MINISTÉRIO DO DESENVOLVIMENTO REGIONAL  
SECRETARIA NACIONAL DE SEGURANÇA HÍDRICA  
COMISSÃO PERMANENTE DE LICITAÇÃO  
Portaria nº 2.541, de 07 de outubro de 2021.

**2º CADERNO DE PERGUNTAS E RESPOSTAS  
RDC ELETRÔNICO Nº 03/2021**

**OBJETO: “EXECUÇÃO DAS OBRAS CIVIS, AQUISIÇÕES, MONTAGENS, COMISSONAMENTO E PRÉ-OPERAÇÃO DO TRECHO III-RAMAL DO SALGADO, REFERENTE AO PROJETO DE INTEGRAÇÃO DO RIO SÃO FRANCISCO ÀS BACIAS DO NORDESTE SETENTRIONAL”.**

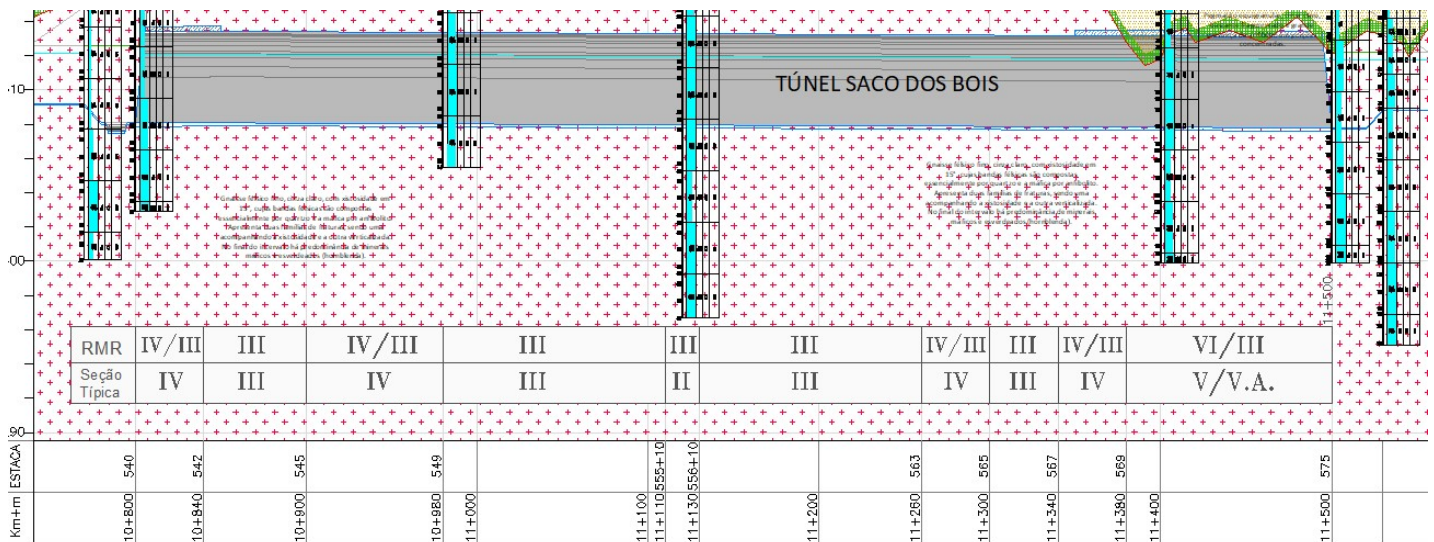
Qual a área máxima a ser disponibilizada para escritórios da Fiscalização e Supervisão?

O Anexo 6.4 não delimita área máxima.

O documento 1260-DES-3410-04-81-001-R02 Túnel Perfil Geológico, apresenta a seguinte informação de compartimentação para o Túnel Saco dos Bois, ver imagem retirada do documento.

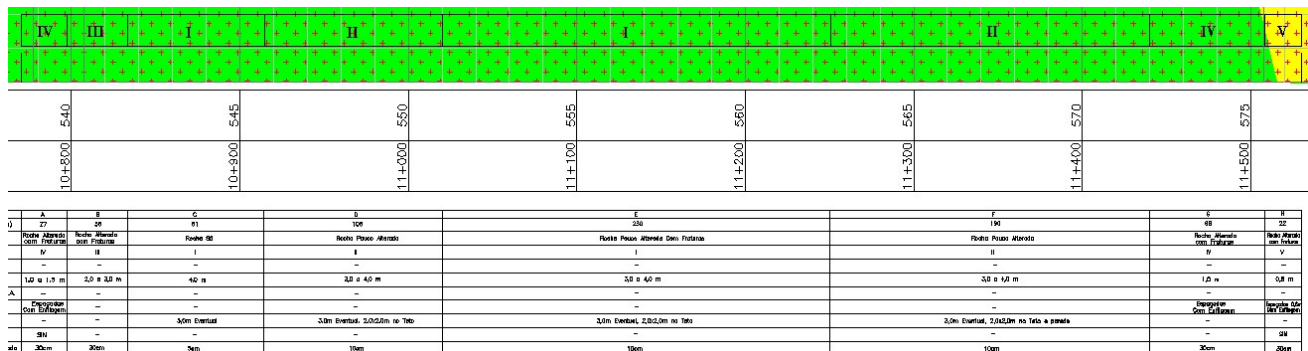
Contudo o documento 1260-DES-3410-04-81-002-R01 (Compartimentação Teórica) apresenta informação diferente para a compartimentação do mesmo Túnel Saco dos Bois.

Favor esclarecer qual informação devemos utilizar para a compartimentação do Túnel Saco dos Bois.

Deve ser considerado o documento 1260-DES-3410-04-81-001-R02 Túnel Perfil Geológico, uma vez que o documento 1260-DES-3410-04-81-002-R01 (Compartimentação Teórica) encontra-se cancelado no Projeto Executivo, não devendo ser considerado nesta licitação, por isso mesmo o MDR não publicou o documento 1260-DES-3410-04-81-002-R01.
